H4-CA238-R03

# 浜岡原子力発電所 敷地の地質・地質構造（コメント回答）

2022年8月31日

# 敷地の地質・地質構造についてのコメント（未回答分）

# 第1035回審査会合における説明内容とコメントを踏まえた「泥層」の堆積年代の検討方針の変更点

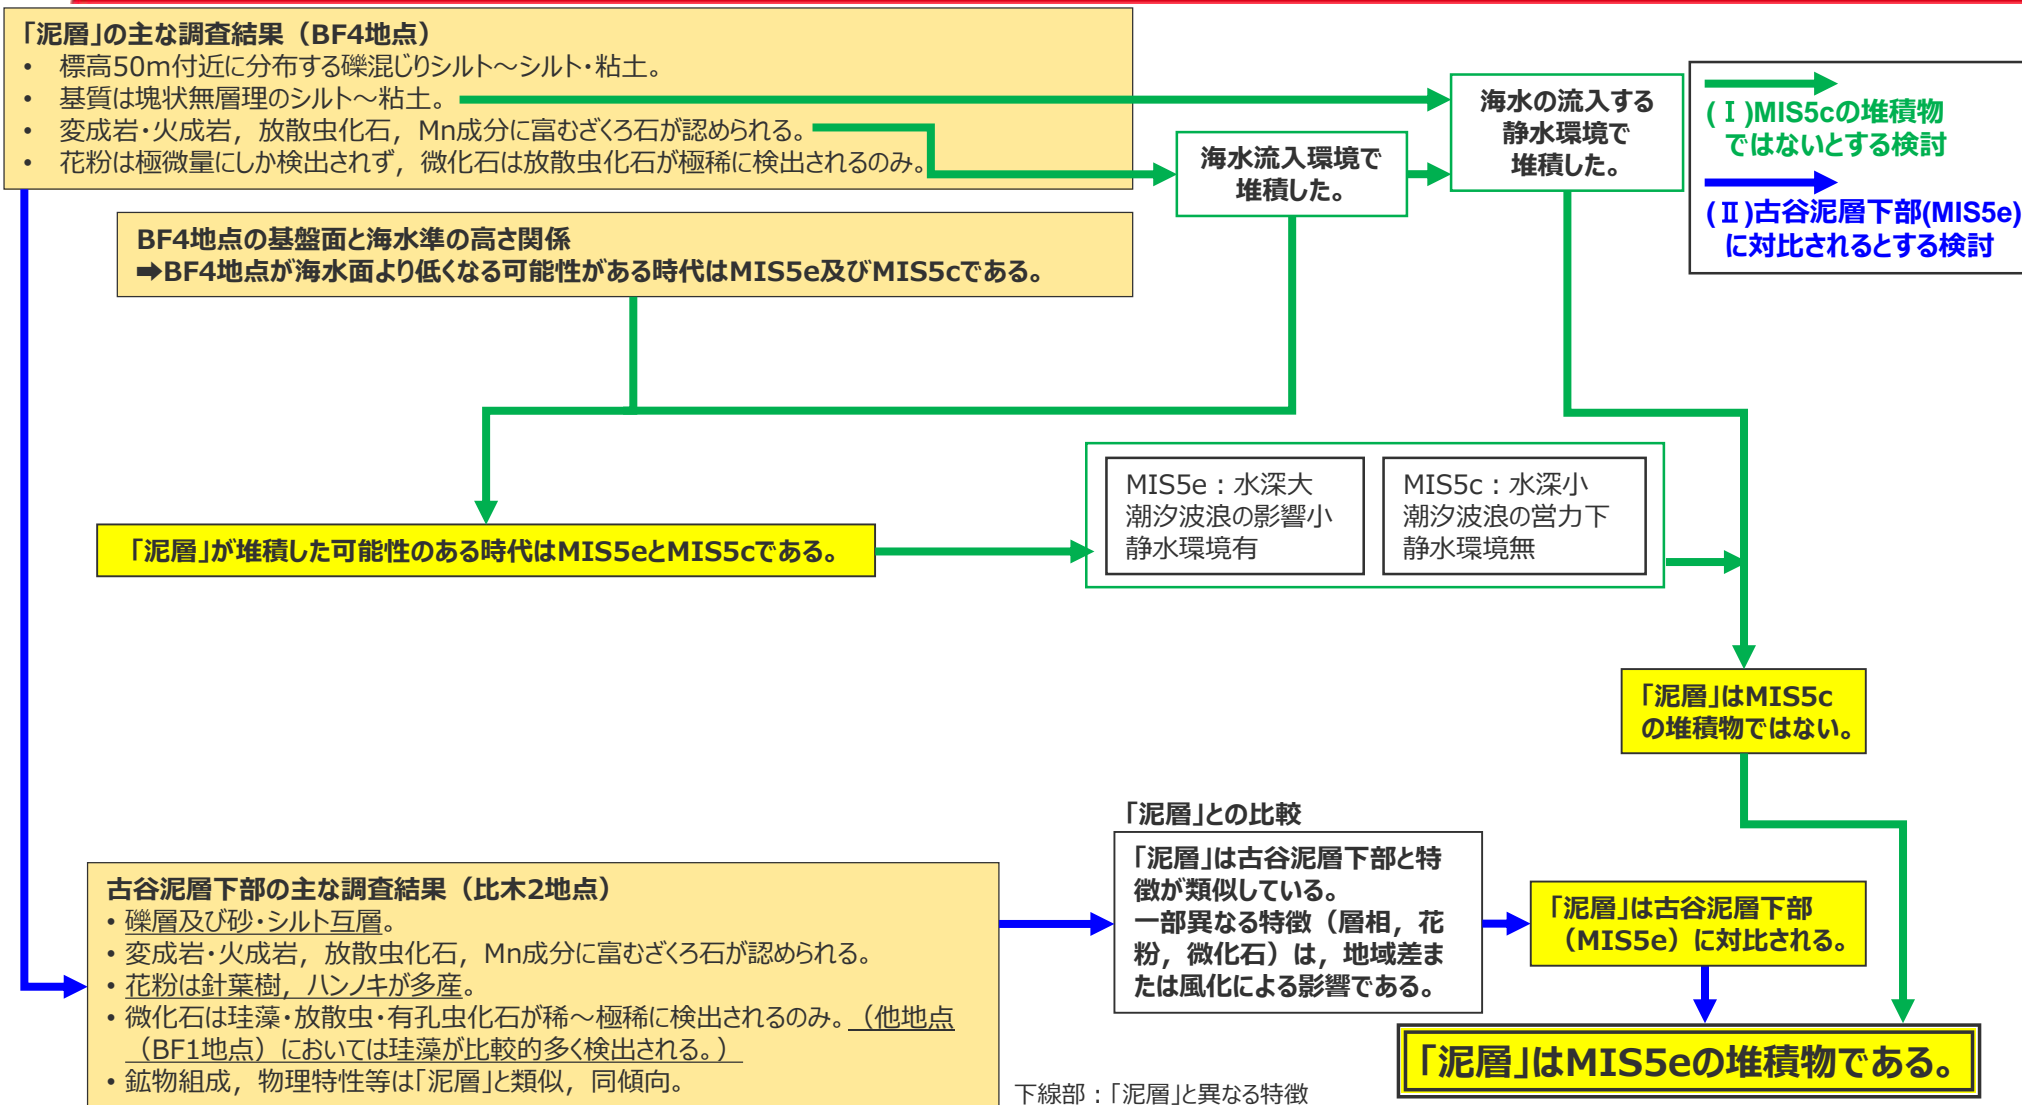
「泥層」の堆積年代について、第1035回審査会合での指摘を踏まえた課題1, 2を解決すべく、地形層序解析や古谷泥層及び笠名礫層の模式的な堆積地点（比木2地点、笠名1地点）他の追加調査を行った。その結果を踏まえて、課題1に対しては水深が比較的大きいという想定ではなく、笠名礫層（MIS5c）との物証を持った対比により、「泥層」がMIS5cの堆積物でないことを説明の骨子に変更した。課題2に対しては、一部の異なる特徴等を解消し「泥層」が古谷泥層（MIS5e）に対比できる説明性の補強を図った。

⇒ (I)(II)より、「泥層」は、笠名礫層が堆積した時代（MIS5c）の堆積物ではなく、古谷泥層下部（MIS5e）に対比されることから、「泥層」の堆積年代はMIS5eであると評価した。

# 今回審査会合における「泥層」の堆積年代評価の流れ

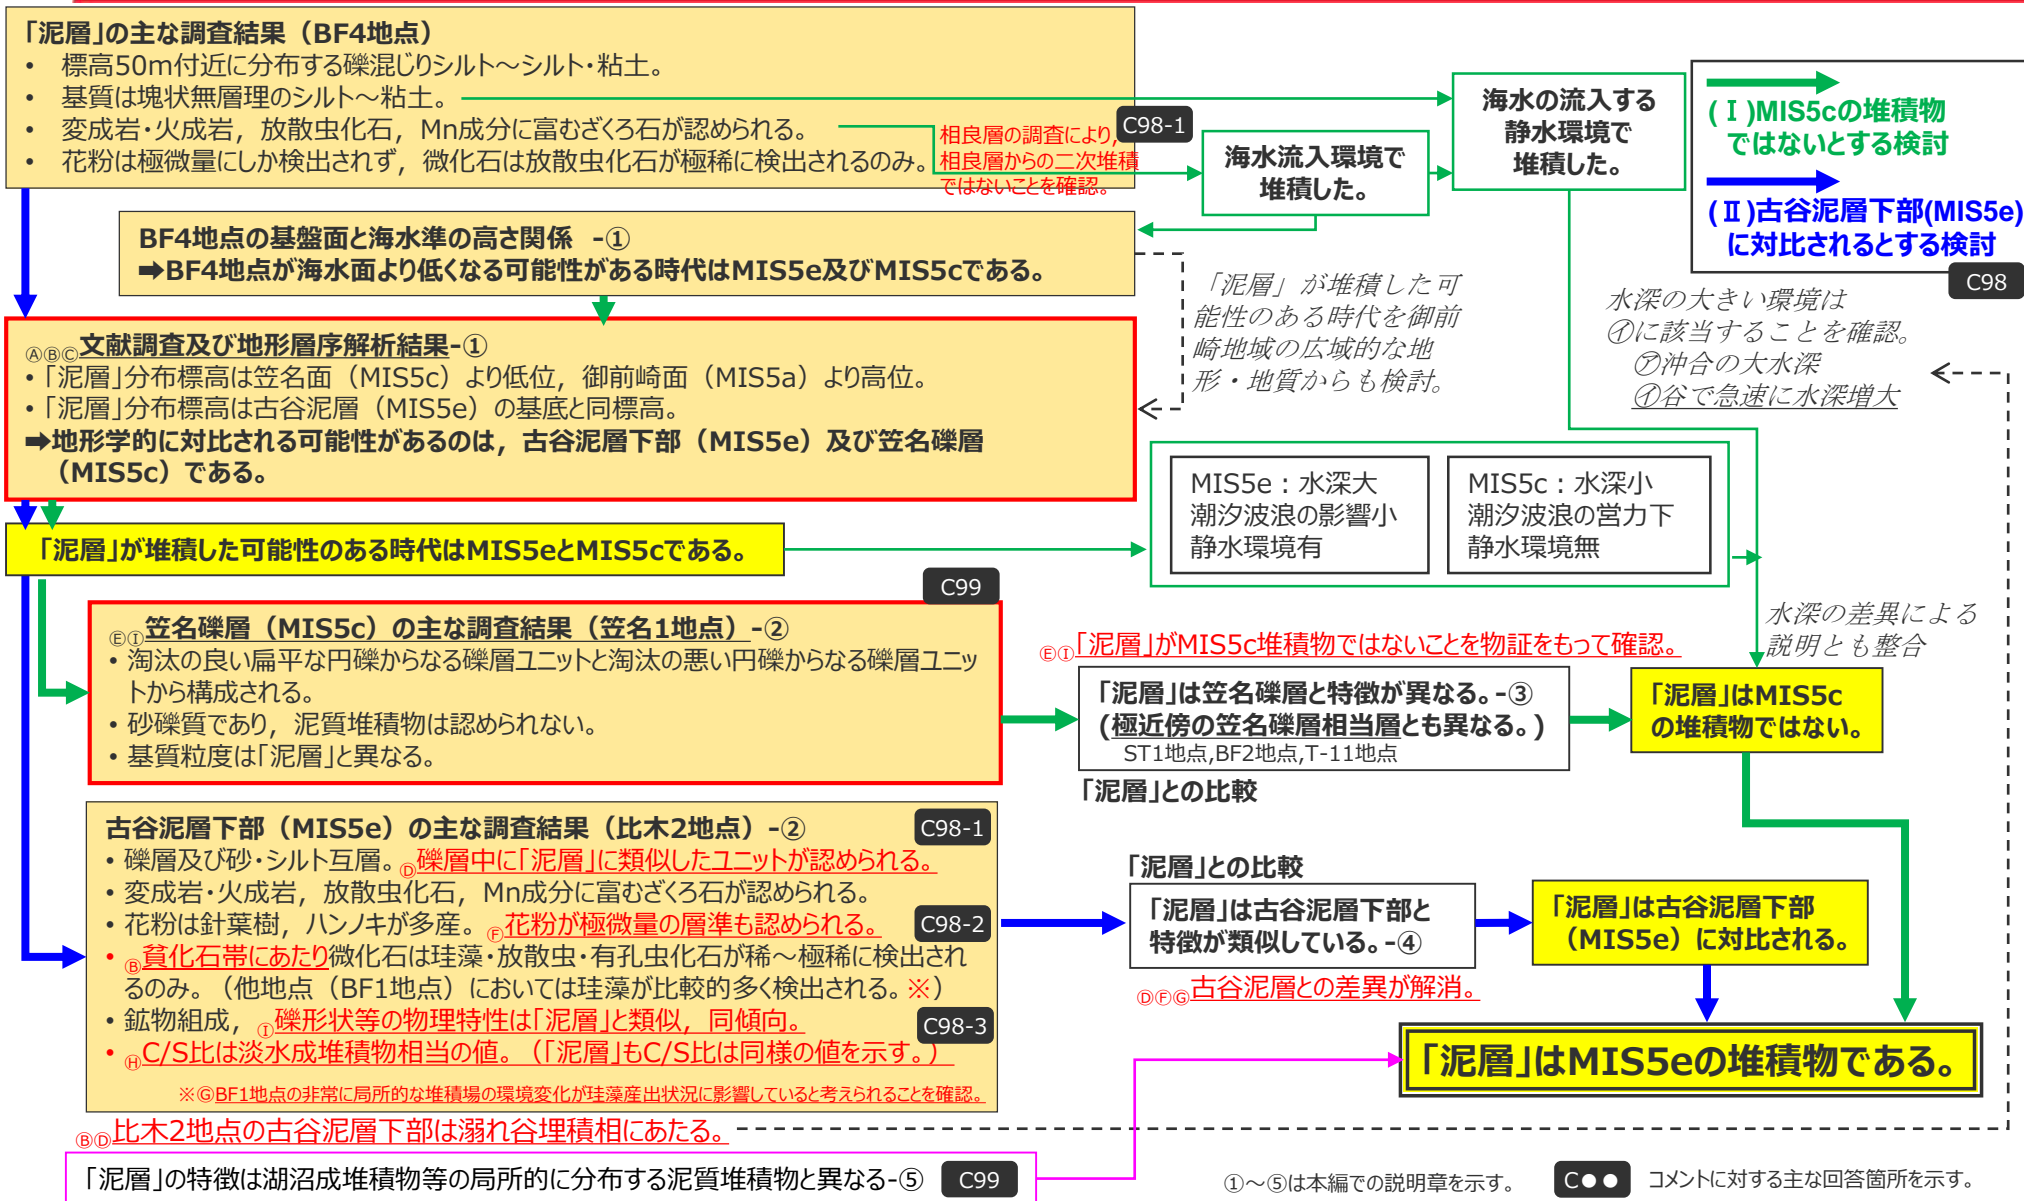
「泥層」の堆積年代について、BF4地点の調査結果から、「泥層」は“海水が流入する静水環境”で堆積したと考察し、  
**(Ⅰ)「泥層」がMIS5cの堆積物ではないこと (MIS5cにおいてBF4地点は海水が流入する静水環境とならない)**  
**(Ⅱ)「泥層」が古谷泥層下部 (MIS5e) に対比されること (「泥層」は古谷泥層下部と特徴が類似している)**  
それぞれから、総合的に「泥層」の堆積年代はMIS5eであると評価していた。

しかしながら、海水面下の比較的大きい水深で堆積したとの考察に対し、水深に係る直接的な物証に基づく堆積状況の考察が不足するとともに、MIS5cの堆積物ではないと考察するにあたり、BF4地点付近の同標高に分布する笠名礫層 (MIS5c) 相当層\*と「泥層」の差異についても物証に基づく説明が不足している点があった。(課題1)

赤枠内及び赤字：追加した調査結果

## 地形判読図

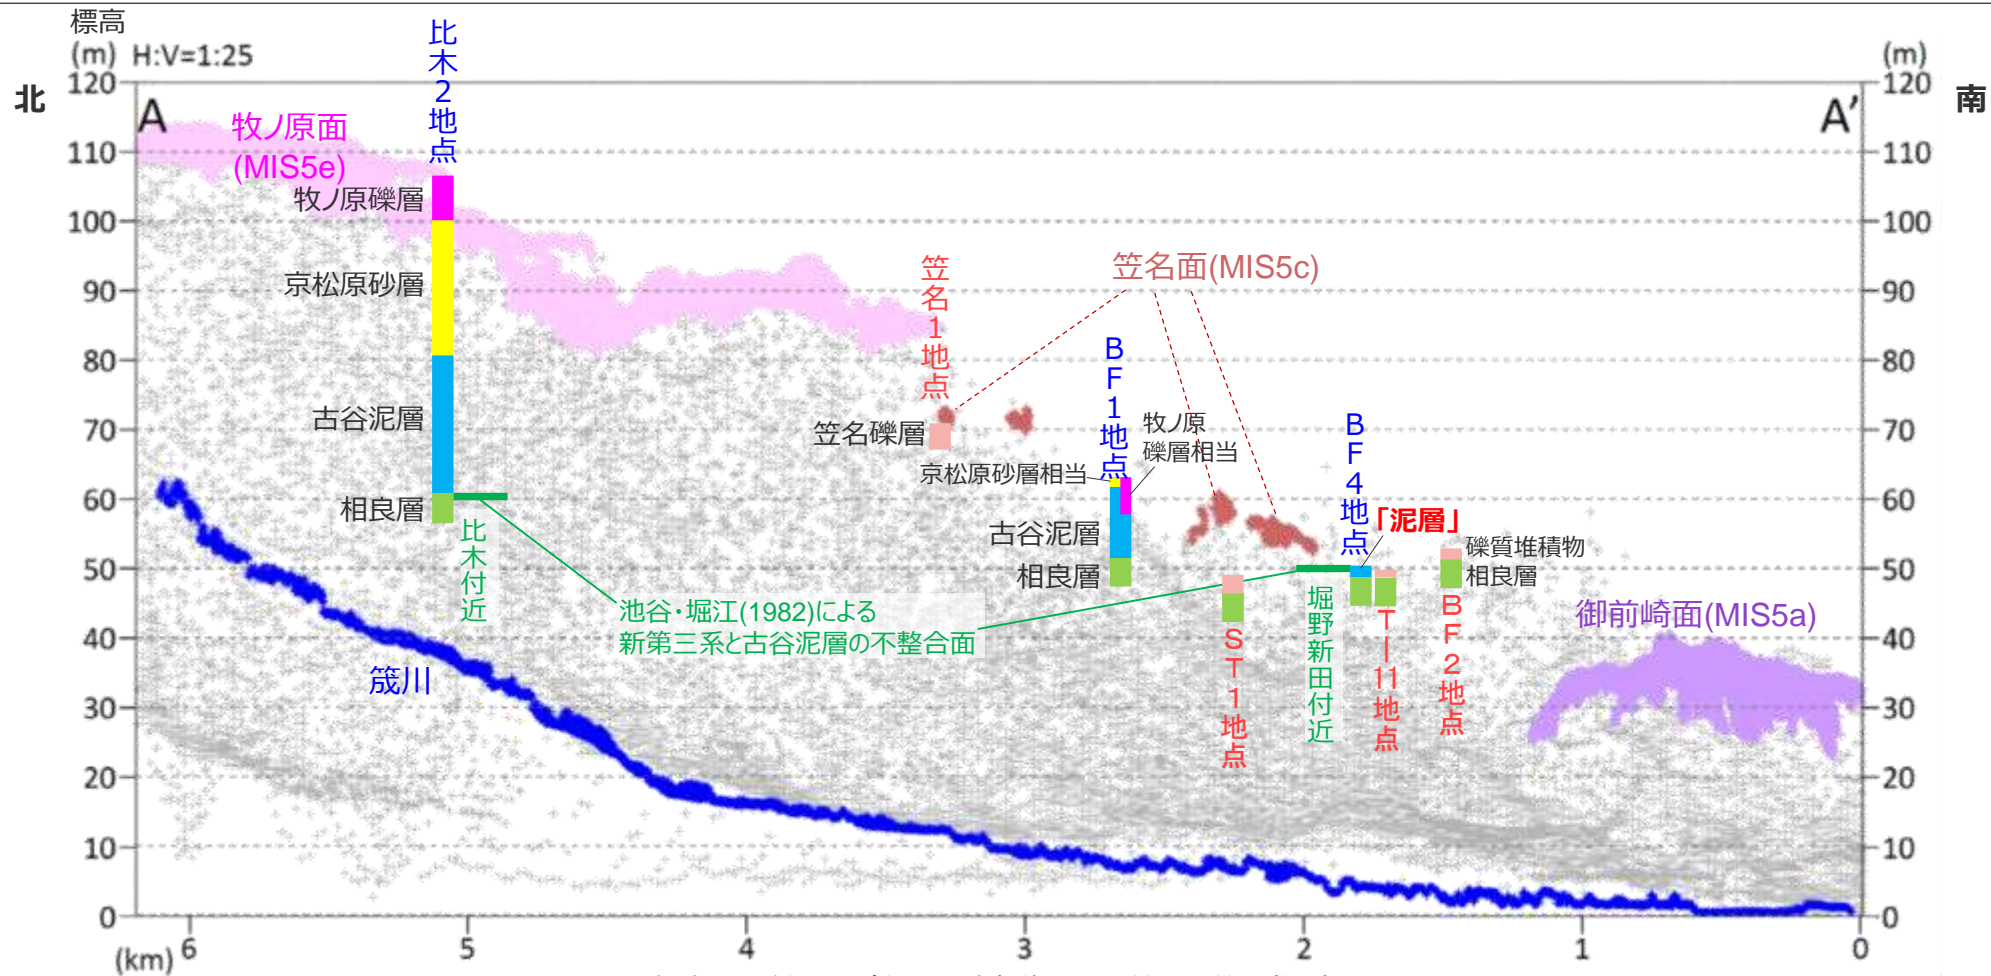
地形判読図 (地形面分布図) については、第1035回審査会合資料 (資料2-1 p.398など) においては、当社が笠名面相当、御前崎面相当と評価する地形面も記載していたが、客観性を確保するため本図においてはこれらの地形面を記載しないこととした。

# 比木2地点の露頭調査を踏まえた模式柱状図の見直し及び花粉層序の細分化

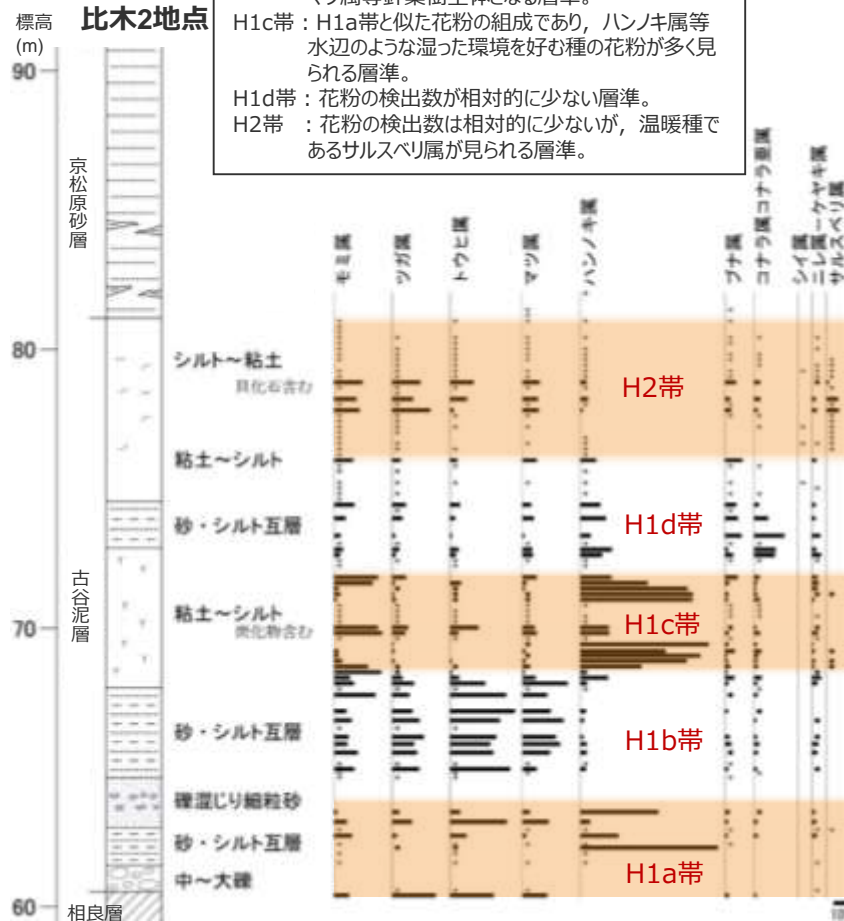
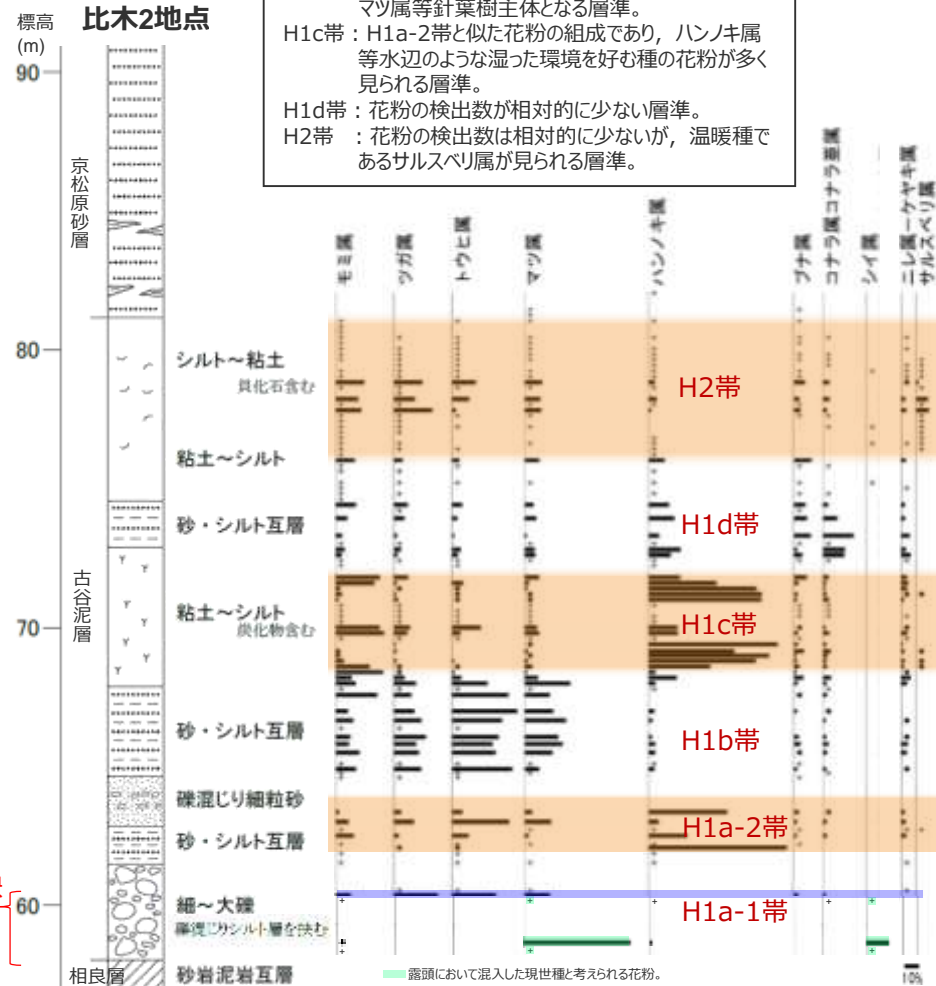
- ・露頭調査結果を踏まえ、比木2地点の模式柱状図の見直しを行った。(調査データと模式柱状図の対応関係については補足説明資料参照。)
- ・また露頭から採取した試料を用いた花粉分析により、比木2地点の古谷泥層下部からは花粉が極微量にしか検出されないことが確認できたことを踏まえ、花粉層序の細分化を行った。

花粉分析結果から、6種の層準に分類。  
**H1a-1帯**：花粉が極微量にしか検出されない層準。  
**H1a-2帯**：ハンノキ属やニレ属-ケヤキ属等水辺のような湿った環境を好む種の花粉が多く見られる層準。  
**H1b帯**：検出される花粉が、モミ属、ツガ属、トウヒ属、マツ属等針葉樹主体となる層準。  
**H1c帯**：H1a-2帯と似た花粉の組成であり、ハンノキ属等水辺のような湿った環境を好む種の花粉が多く見られる層準。  
**H1d帯**：花粉の検出数が相対的に少ない層準。  
**H2帯**：花粉の検出数は相対的に少ないが、温暖種であるサルスベリ属が見られる層準。

# 基質の粒径の比較（淘汰度・中央粒径）

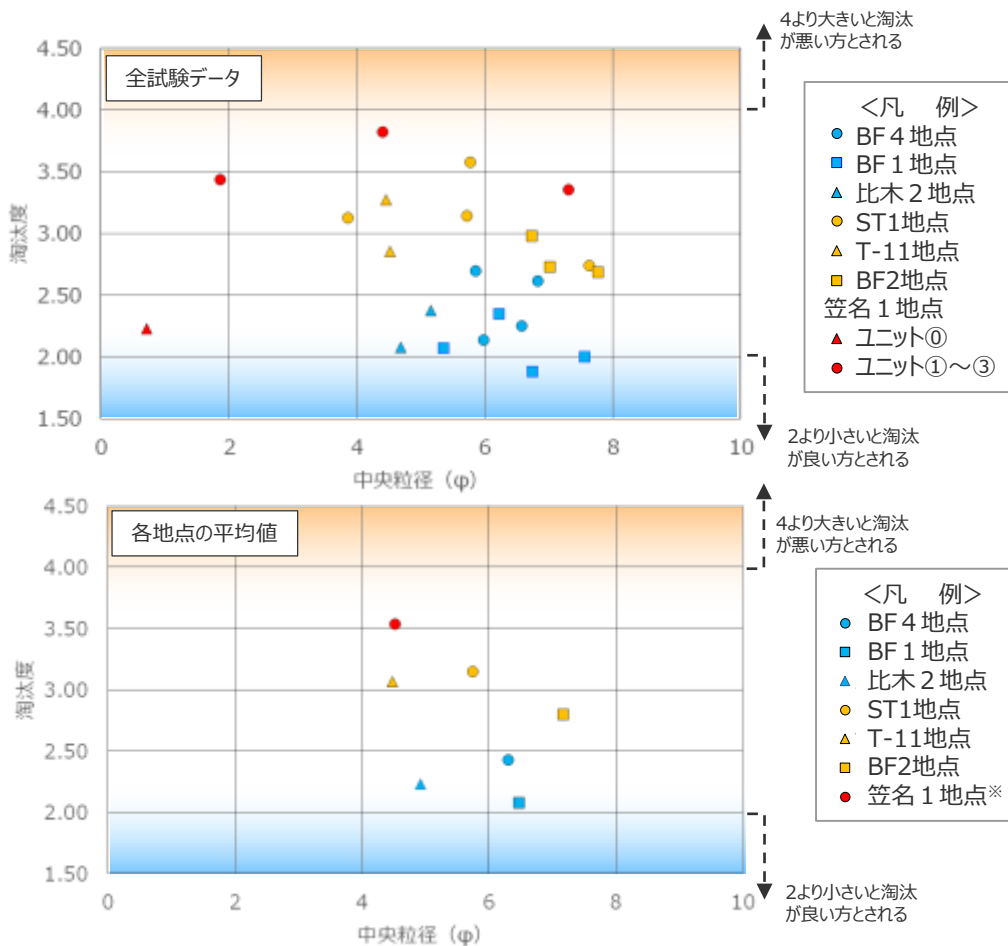
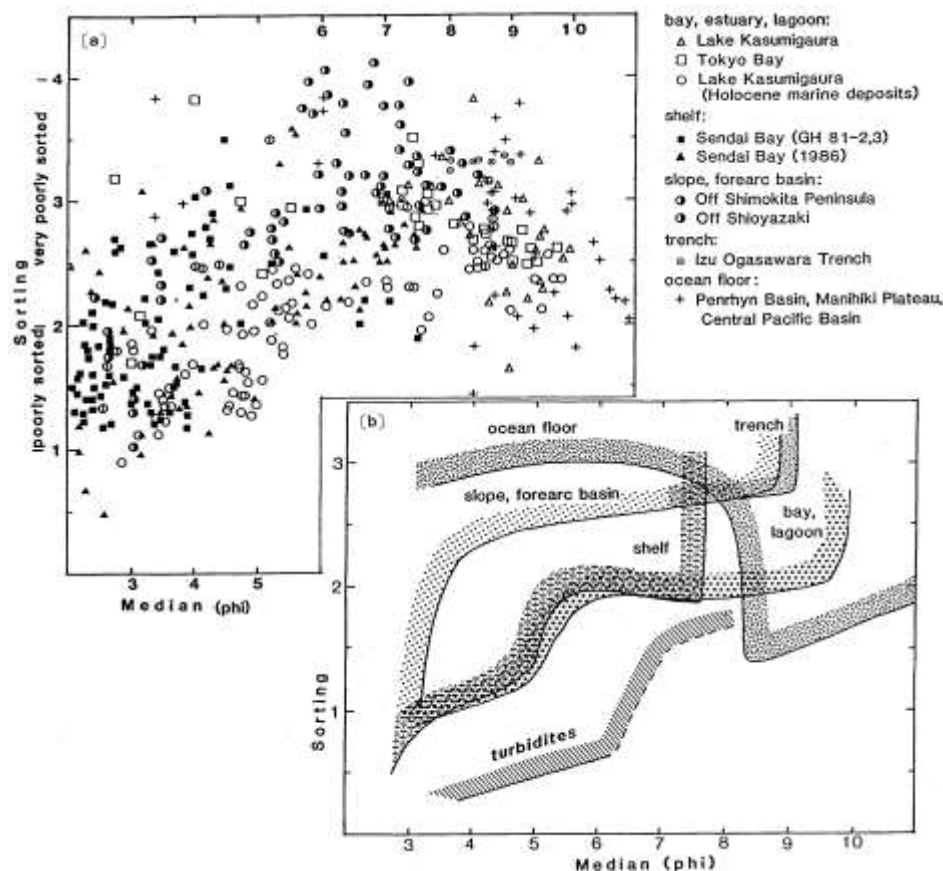
- 前頁に示す基質の粒度分析結果をもとに、粒径の標準偏差 $\sigma$ で表される淘汰度を算出した。
- 角（1967）は、淘汰度が2より小さいくらいなら淘汰のよい方、4より大きいくらいなら淘汰が悪い方に属するとしている。
- 算出した淘汰度については、海成層の中央粒径値と淘汰度の相関関係から海成層の堆積環境について考察している斎藤・西村（1988）（下図右）を参考に、中央粒径値との相関図（下図左）にまとめ、「泥層」と各地点の堆積物との関係について検討した。
- その結果、「泥層」及び古谷泥層と、笠名礫層及び笠名礫層相当層については、有意な差異が認められ、すなわち「泥層」・古谷泥層のほうが粒径が小さく、淘汰がよいことが確認できた。

➡ MIS5cの堆積物である笠名礫層は砂礫質であり、「泥層」のような泥質堆積物からなるユニットは認められないうえに、シルト質の基質を持つ礫層ユニットについても、基質の粒径や淘汰度に「泥層」と定量的な差異が認められることから、「泥層」は笠名礫層には対比されないと考えられる。
